濃縮・埋設事業所廃棄物埋施設保安規定の変更認可申請について

別添 濃縮・埋設事業所廃棄物埋設施設保安規定（第24次改正）新旧対照表

## 濃縮・埋設事業所廃棄物埋設施設保安規定(第24次改正) 新旧対照表 (1/73)

別図2 地下水監視設備の設置場所及び地下水の水位観測場所(第34条関係)

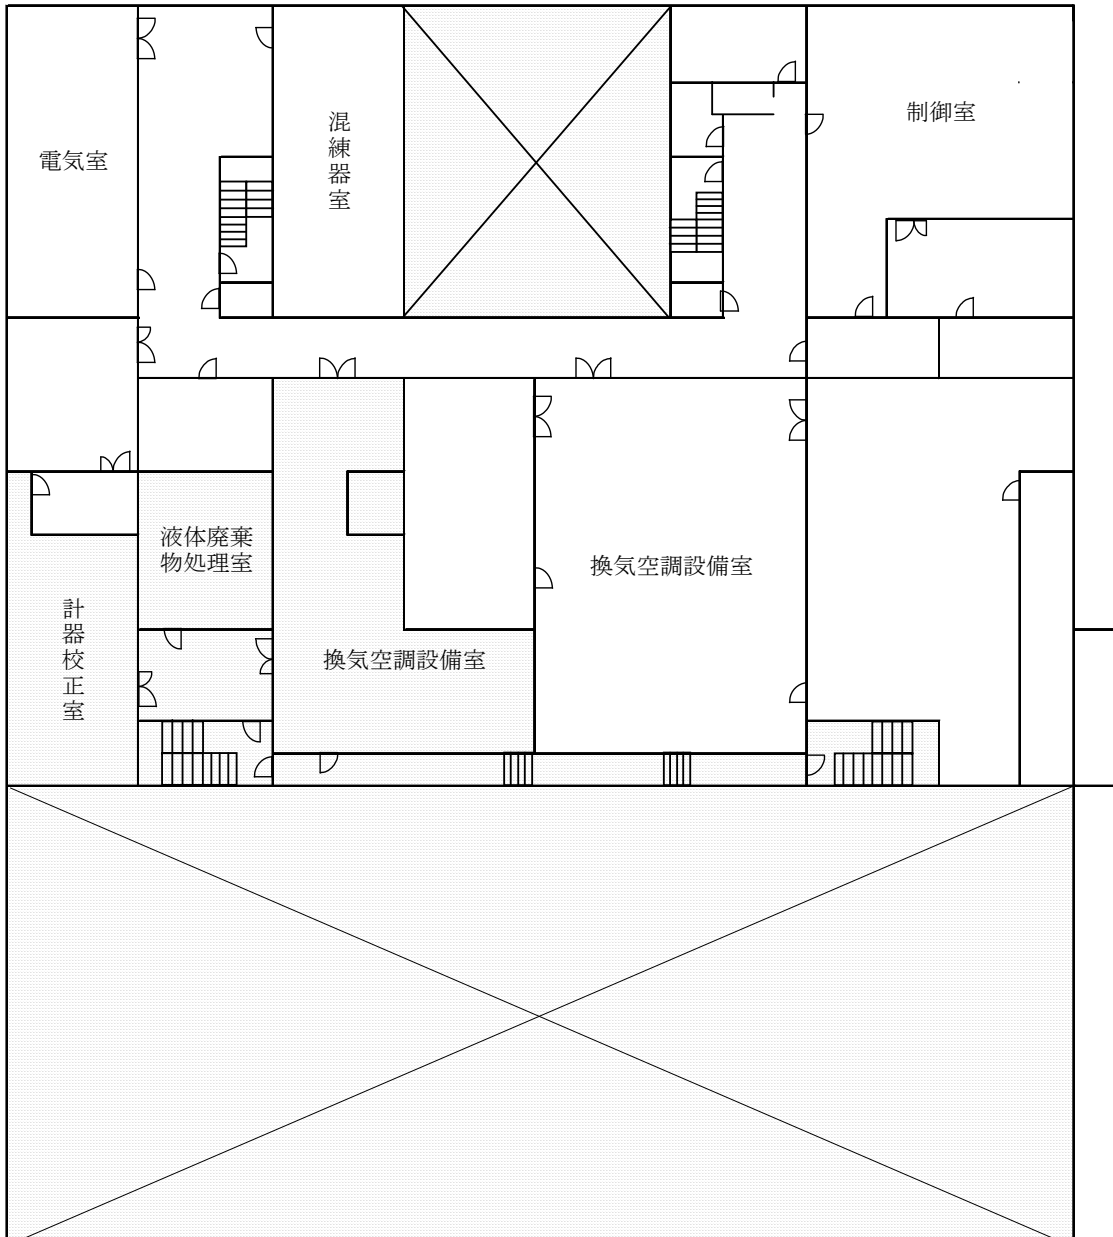
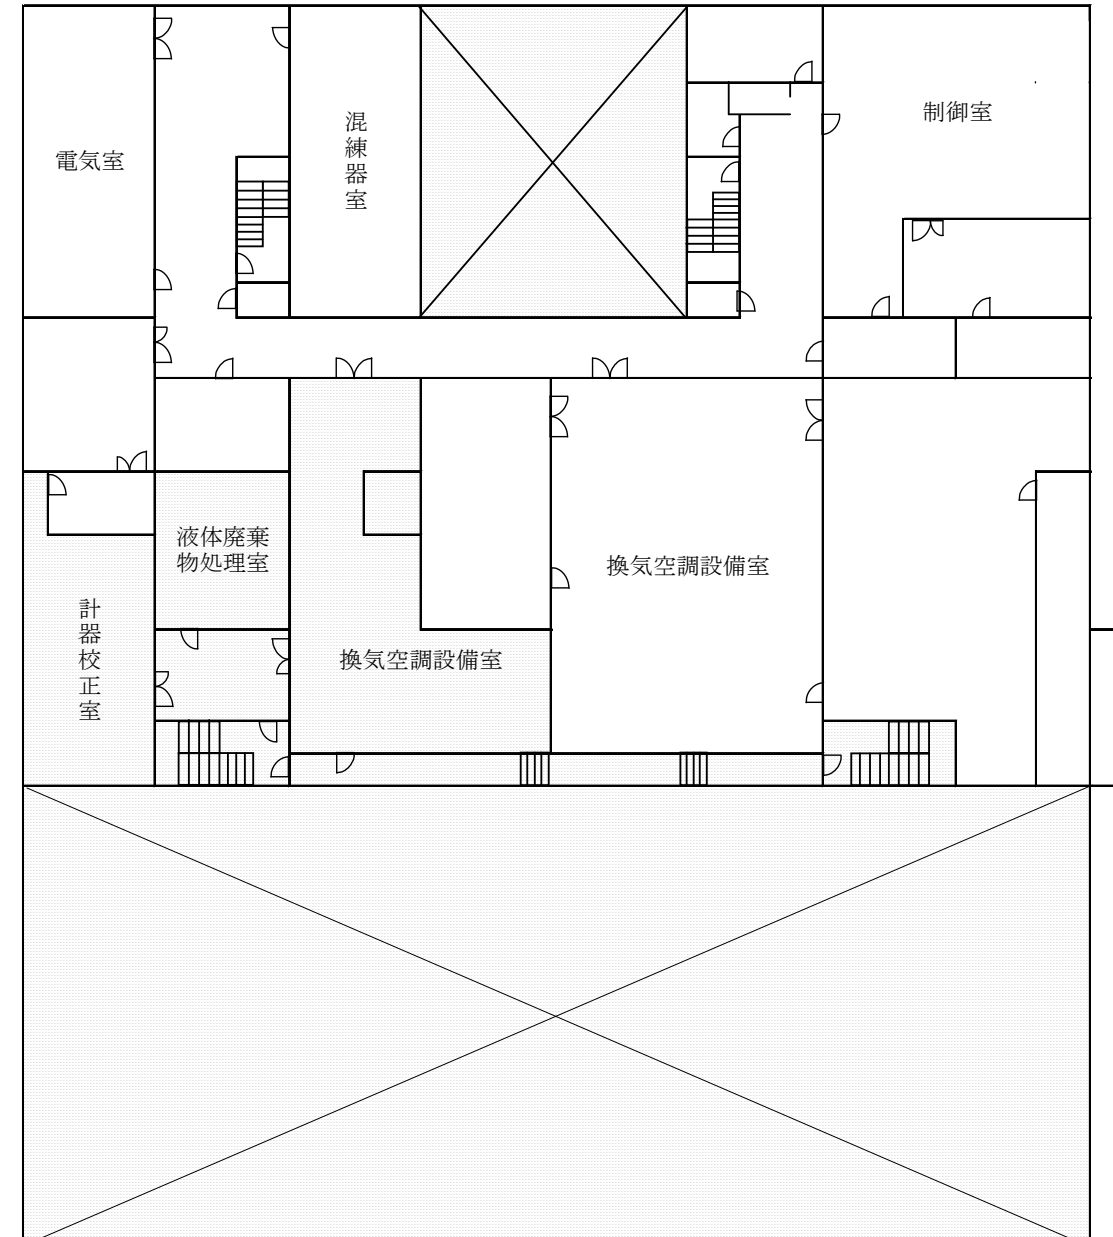
モニタリングポイントは濃縮・埋設事業所の周辺監視区域境界近傍に設置しており、現在の設置箇所はTLD素子の回収・配備の際にアクセスが困難な箇所があることから作業の安全性向上を図るため一部移設し、設置場所を表記した別図を変更する。

図の適正化
